**Modulo per la presentazione delle osservazioni per i piani/programmi/progetti sottoposti a procedimenti di valutazione ambientale di competenza statale**

**Oggetto: Codice procedura 10847 - Costruzione ed esercizio di un impianto di produzione di energia elettrica da fonte eolica "FIORA" di potenza nominale pari a 52,8 MW, da realizzarsi nel comune di Manciano (GR) e delle opere ed infrastrutture connesse**

## TESTO DELLE OSSERVAZIONI

IMMAGINE n. 2 CUMULO IMPIANTI EOLICI nel BACINO VISIVO TERRITORIO di MANCIANO e di MONTALTO di CASTRO.

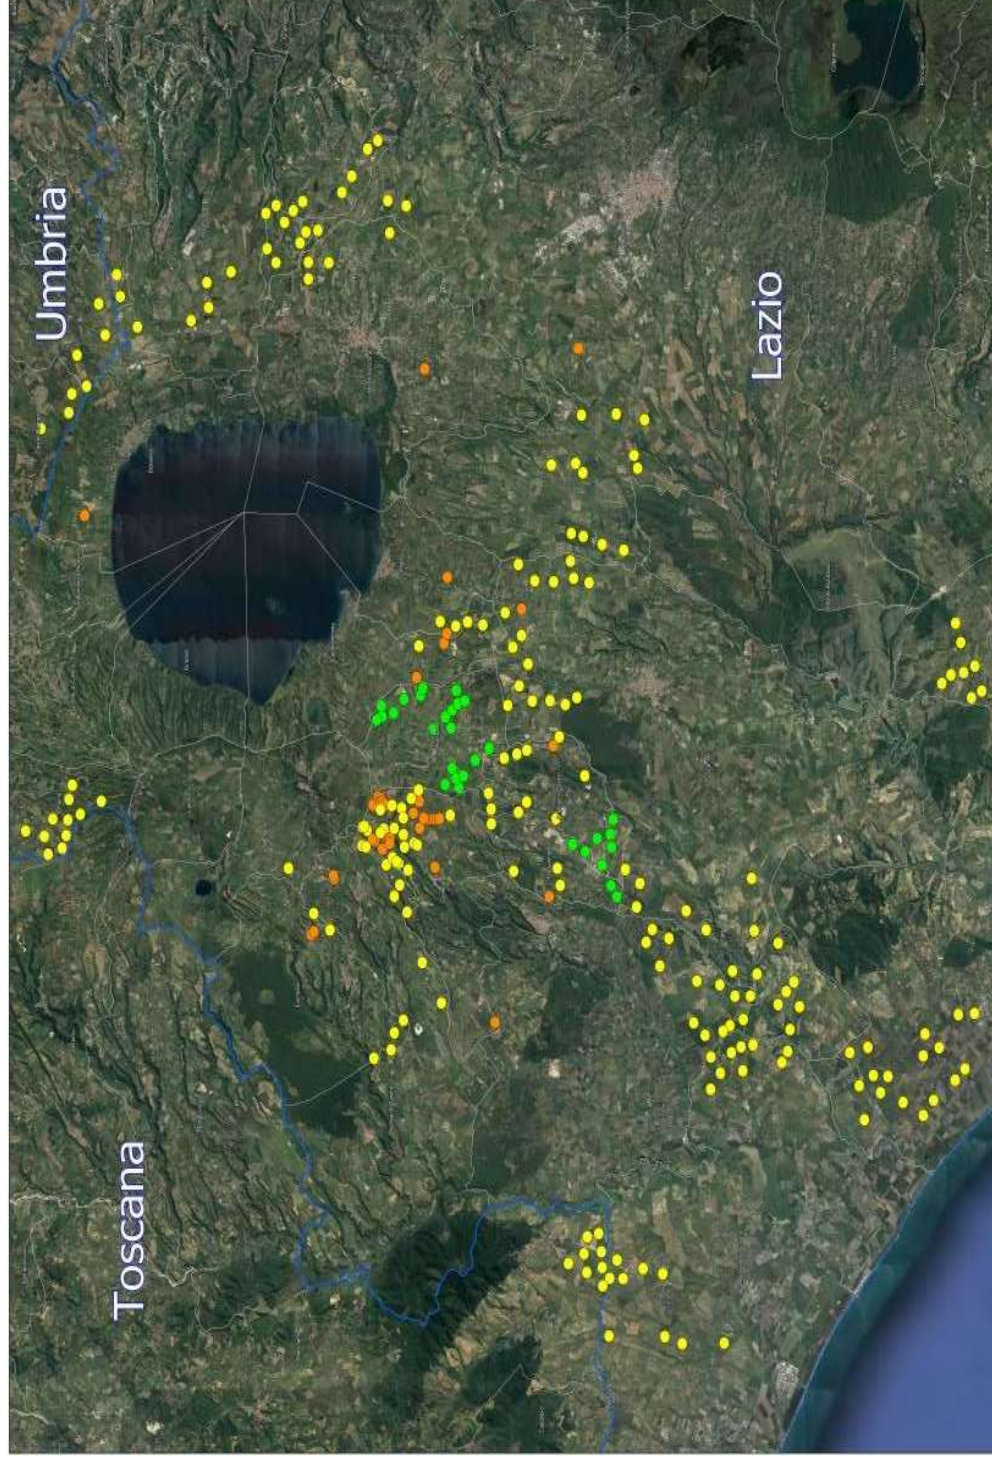
**3) OSSERVAZIONE: CUMULO e SATURAZIONE IMPIANTI FER NELLA PROVINCIA di VITERBO, IN PARTICOLARE NEL COMUNE DI MONTALTO DI CASTRO E NELLA ZONA A CONFINE CON IL COMUNE di MANCIANO che SI TROVANO NELLO STESSO BACINO VISIVO.**

La zona in cui in cui è stato progettato l'eolico Fiora è già occupata da diversi centinaia di ettari di impianti fotovoltaici già esistenti e in procedura VIA al Mase e alla Regione Lazio così come da diversi progetti di impianti eolici industriali ( vedi Allegato Osservazioni immagini nn. 2,3 e 4. L'impianto eolico Fiora, pur trovandosi in Toscana ma nello stesso bacino visivo del territorio limitrofo laziale ed a poche centinaia di metri da una zona già estremamente satura del Lazio, andrebbe ad appesantire una situazione già *critica per la sostenibilità ambientale.*
